Informe Consolidado de Solicitud de Aclaraciones, Rectificaciones y/o Ampliaciones a la Declaración de Impacto Ambiental del Proyecto "Proyecto Inmobiliario Los Acacios y Canelillos de San Pedro"

Nombre del Titular : Inmobiliaria San Pedro SpA
Nombre del Representante Legal : Javier Alejandro Pérez Iracabal
Dirección : Cerro Colorado 5030, Of. 803, Las Condes - Santiago

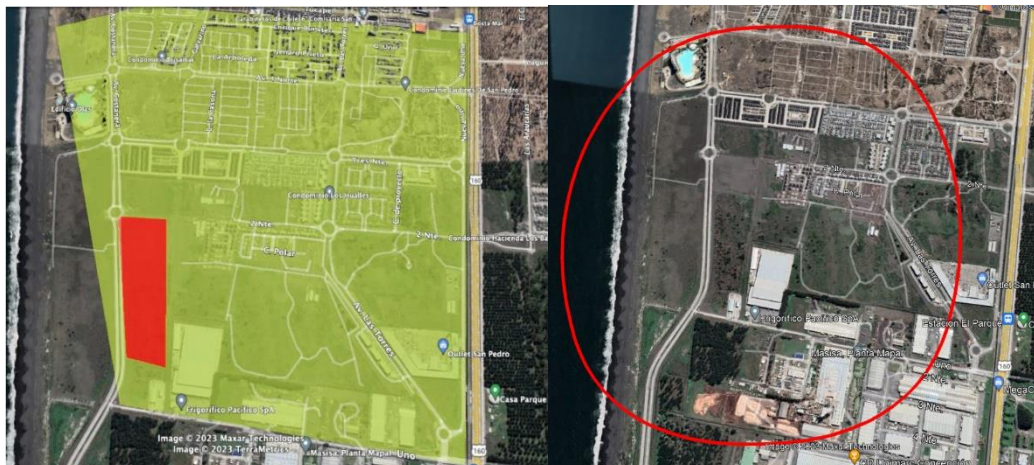
4.8.1.- Respecto al levantamiento de información primaria, el titular indica que *“fue levantada por medio de técnicas cualitativas y observación, en una campaña de terreno que tuvo una duración de una semana, que comenzó con visitas a terreno para obtener un registro fotográfico del área de influencia y otros elementos relevantes. Luego durante los días 18 y 19, se procedió con la aplicación de entrevistas a residentes emplazados dentro del área de influencia”*, ello, sin indicar la/s fecha/s en que se realizó la campaña en terreno, así como la aplicación de entrevistas. Junto con lo anterior se solicita al titular incluir información respecto a la técnica de observación, e informar la metodología asociada a ello (participante o no participante, sectores visitados, recorrido realizado en horas y fechas exactas), así como incluir fotografías indicadas por el Titular, objetivo de la actividad y eventual análisis realizado.

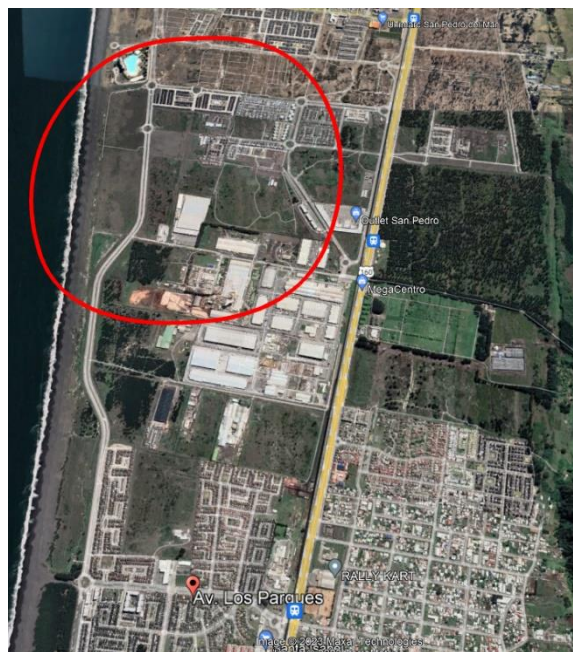
4.8.7.- En apartado 4. Definición del Área de Influencia se indica que se descartó la zona industrial colindante a área de emplazamiento del proyecto toda vez que según el Titular *“se descartó porque en rigor no tendrá vínculos con las partes, acciones y obras del proyecto. Del recorrido que se realizó se estableció que no hay ingresos hacia ese sector desde los sectores habitacionales, por lo que no comparten dinámicas socioterritoriales”*, para lo cual se solicita al titular justificación técnica de lo señalado, presentando toda la información que permita afirmar lo indicado, así como también indicar recorrido realizado en fechas y horarios exactos con el fin de considerar el contexto en el cual fue observada la dinámica. Por otra parte, indicar claramente cuáles serán los accesos considerados para el proyecto.
